OŘECHOV

změna č. 1

ING ARCH JANA KAŠTÁNKOVÁ autORIZOVANÝ ARCHITECT Bátovská 8 602 00 BRNO		ÚZEMNÍ PLÁN OŘECHOV - ZMĚNA Č. 1 NÁVRH K PROJEDNÁNÍ	
HLAVNÍ VÝKRES			
datum	12/2016	měřítko	1 : 5 000
Ing. arch. Jana Kašánková		POŘIZOVATEL: MěÚ Ořechov, ing.arch. Jarmila Filipová

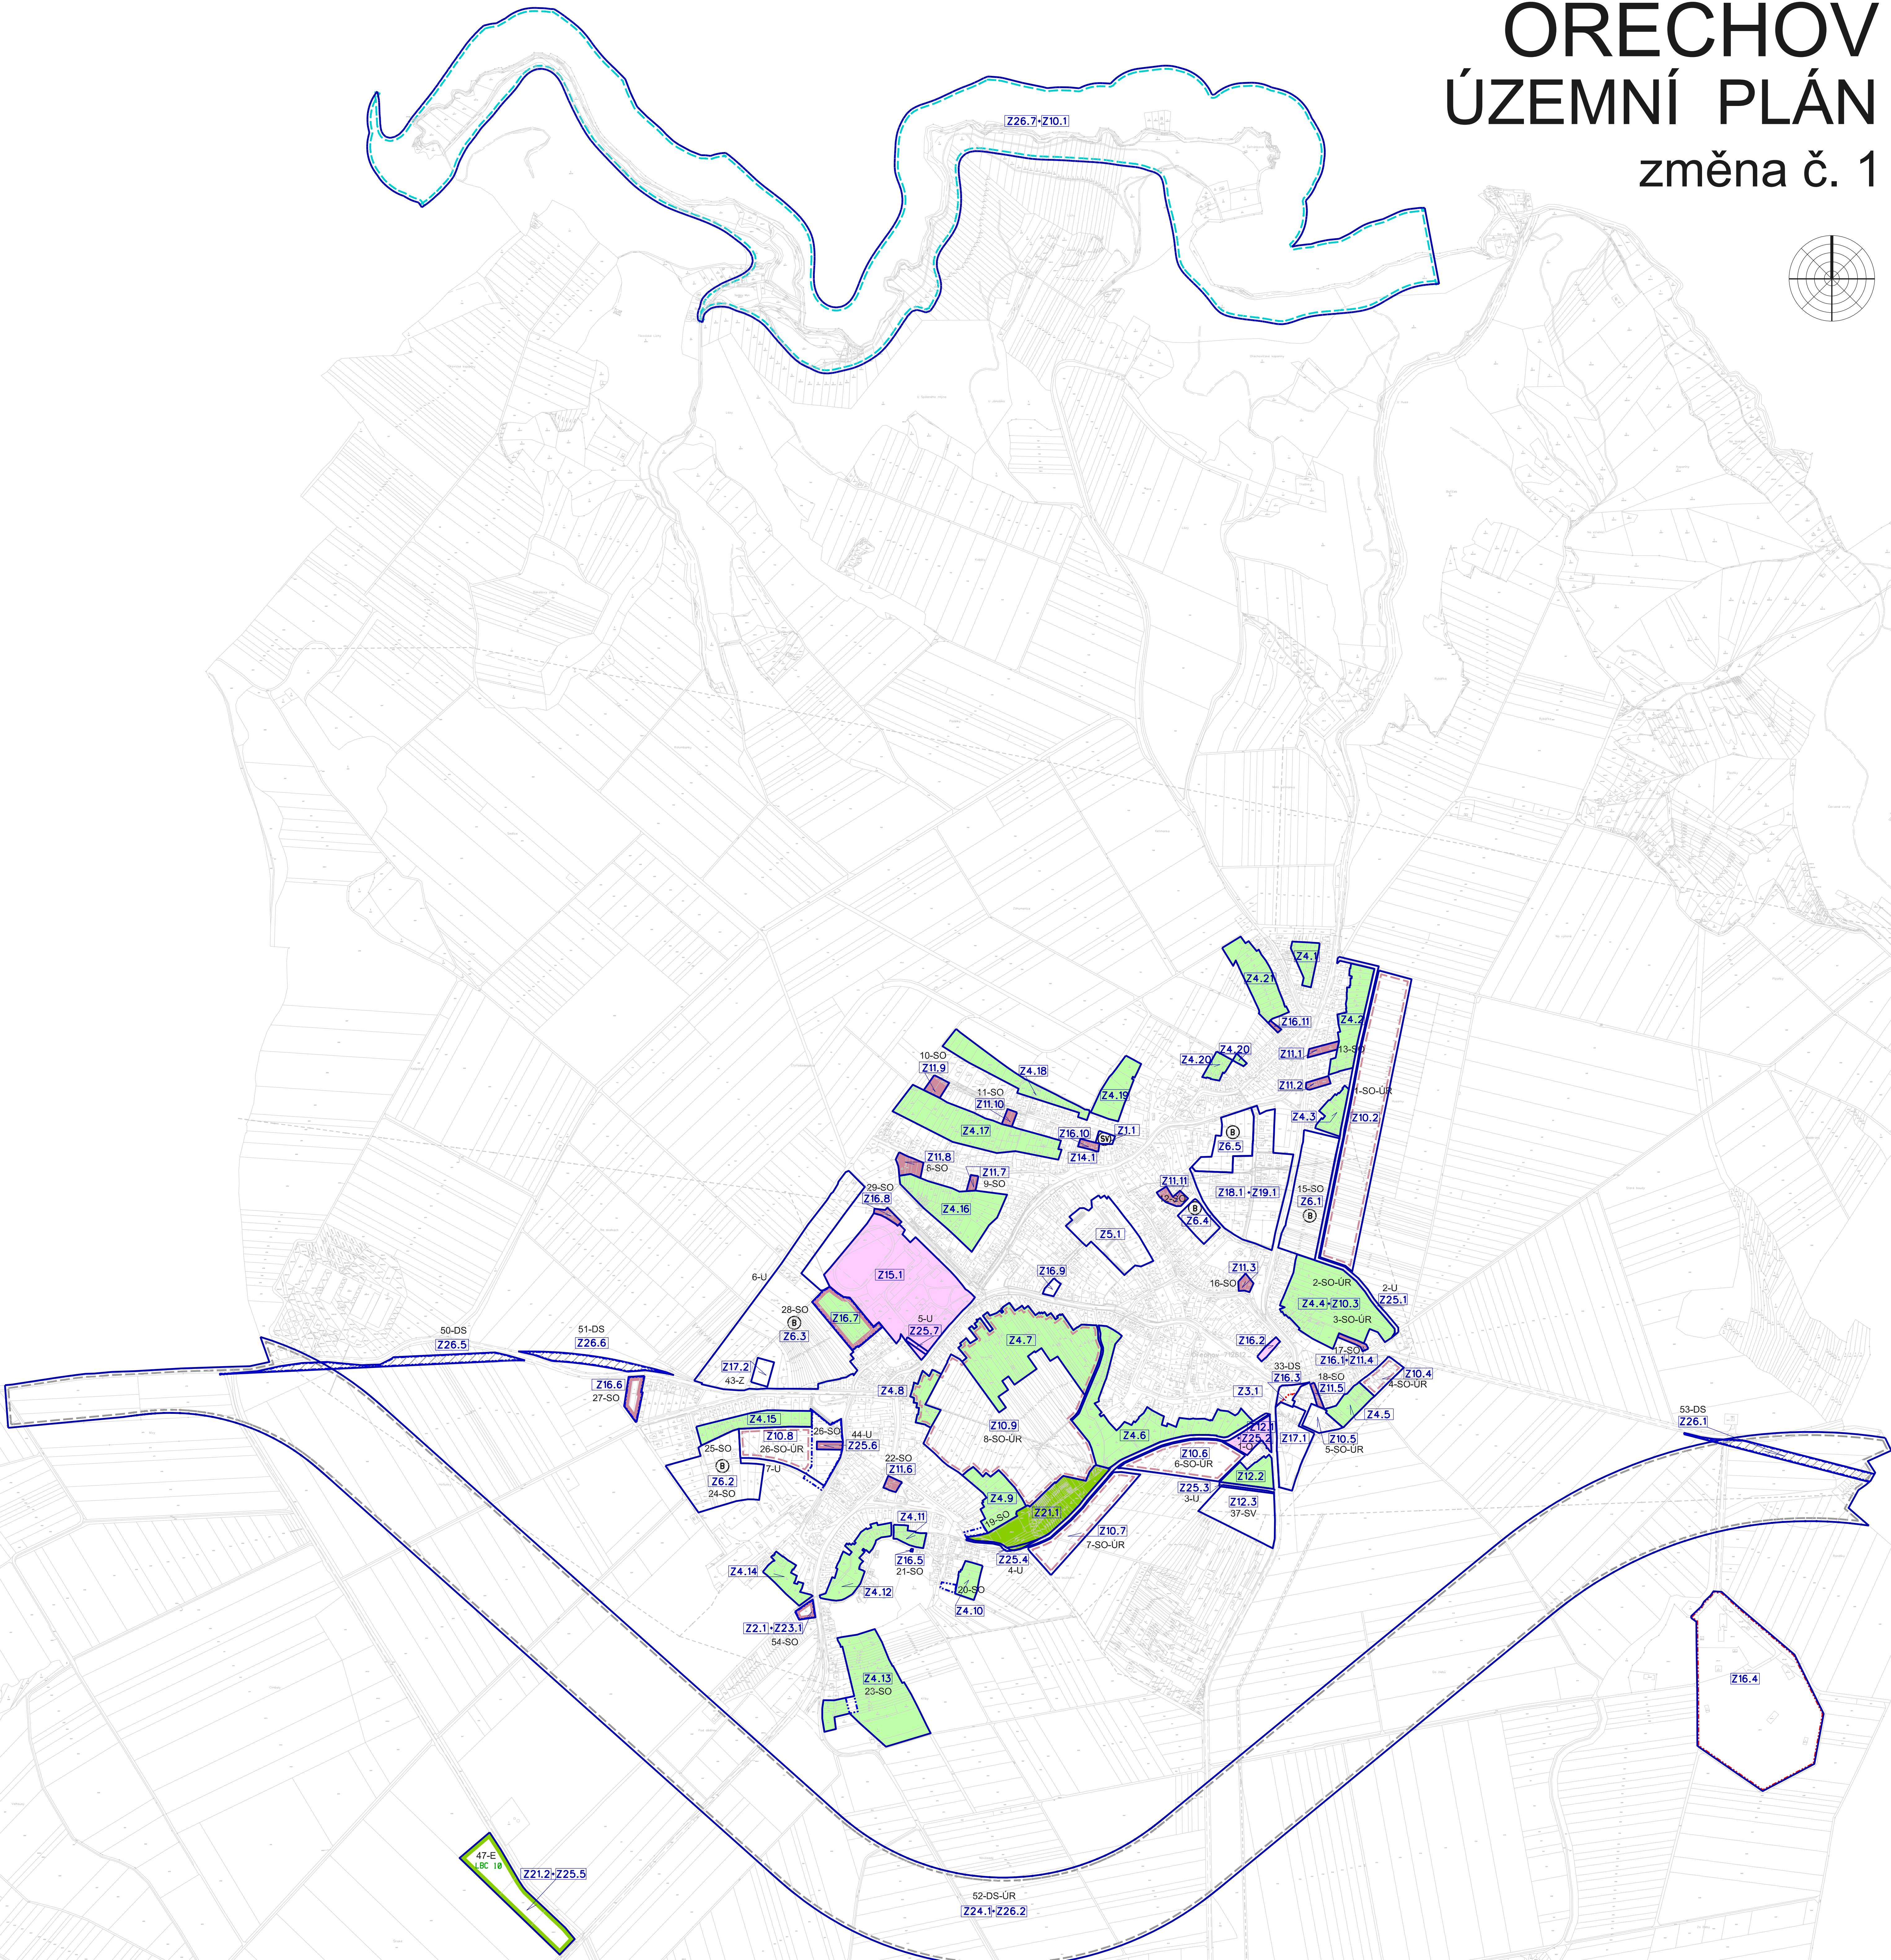
- nesoulad v grafickém znázornění v ploše na ul. Divadelní p.č. 397 a 398 regulativu "O" a funkčního využití plochy smíšené výrobní regulativ "SV" (Z1.1 - znázorněno v textové a grafické části)

- plocha na ulici Tikovská p.č. 1639 zařazena do ploch smíšených obytných (Z2.1 - znázorněno v textové a grafické části)
- plocha u kostela ke změně na veřejné prostranství - není nutné ošetřovat ÚP procesem (Z3.1 - znázorněno v textové a grafické části)

- část ploch smíšeného bydlení navržena na změnu funkčního využití do ploch smíšených převážně nezastavěného území (Z4.1 - Z4.21 - znázorněno v textové a grafické části)

- upravena přípustnost využití a prostorové základy uspořádání (Z5.1 - znázorněno v textové a grafické části)
- podmíněnost využití ploch zpracováním územní studie (Z6.1 - Z6.5 znázorněno v textové a grafické části)

- změna zastavitelnosti zahrad - dtto změna Z4 (sloučeno, bez samostatného znázornění)
- změna zastavitelnosti zahrad v plochách smíšených obytných - dtto změna Z4 (sloučeno, bez samostatného znázornění)

- aktualizace územních studií dle schváleného ÚP - dtto změna Z6 (sloučeno, bez samostatného znázornění)
- změna územních rezerv (Z10.1 - Z10.9 znázorněno v textové a grafické části)

- protoly v zastavěném území zahrnutý do stabilizovaných ploch (Z11.1 - Z11.11 znázorněno v textové a grafické části)
- aktualizace podmínek funkčního využití všech ploch - souvisí se změnou Z4, Z8 (samostatně Z12.1 - Z12.3 - znázorněno v textové a grafické části)

- funkční využití rozšířeno o možnost vytvoření dětských hřišť - naplněno schváleným ÚP (bez znázornění)
- plocha sčerného dvora zahrnutá do ploch občanské vybavenosti (Z14.1 znázorněno v textové a grafické části)

- v areálu škol a grafického znázornění vypuštěno měřítko staveb, sjednoceno do barvy ploch občanské vybavenosti (Z15.1 znázorněno v textové a grafické části)

- odstranění drobných nedostatků schváleného ÚP (Z16.1 - Z16.11 znázorněno v textové a grafické části)
- ochrana plety hřbitovů zapracována v podmínkách využití ploch (Z17.1, Z17.2 - znázorněno v textové a grafické části)

- ověřeno napojení ploch na technickou infrastrukturu (Z18.1 - znázorněno v textové a grafické části)
- plochy SO mezi částmi Ořechov a Ořechovčický, jižně od krajské komunikace III/15265 uvedeny do souladu se stavem v terénu (Z19.1 - znázorněno v textové a grafické části)

- zohledněna novela stavebního zákona - průlín do ostatních změn (bez číselného značení)
- upraveny podmínky pro využití ploch s rozdílným způsobem využití - dtto změny Z4, Z8, Z12, Z13, Z20 (samostatně Z21.1, Z21.2 - znázorněno v textové a grafické části)

- aktualizace zastavěného území (znázorněno bez číselného značení v textové a grafické části)
- vyhodnocení ZPF (znázorněno v grafické a textové části)
- změny ploch a koridorů územních rezerv - průlín do změn Z10 (samostatně vymezeny Z24.1, Z24.2 - znázorněno v textové a grafické části)

- aktualizace rozsahu veřejně prospěšných staveb a veřejně prospěšných opatření (Z5.1 - Z5.7 znázorněno v textové a grafické části)
- aktualizace dle ÚAP 2014 (Z26.1 - Z26.7 znázorněno v textové a grafické části)
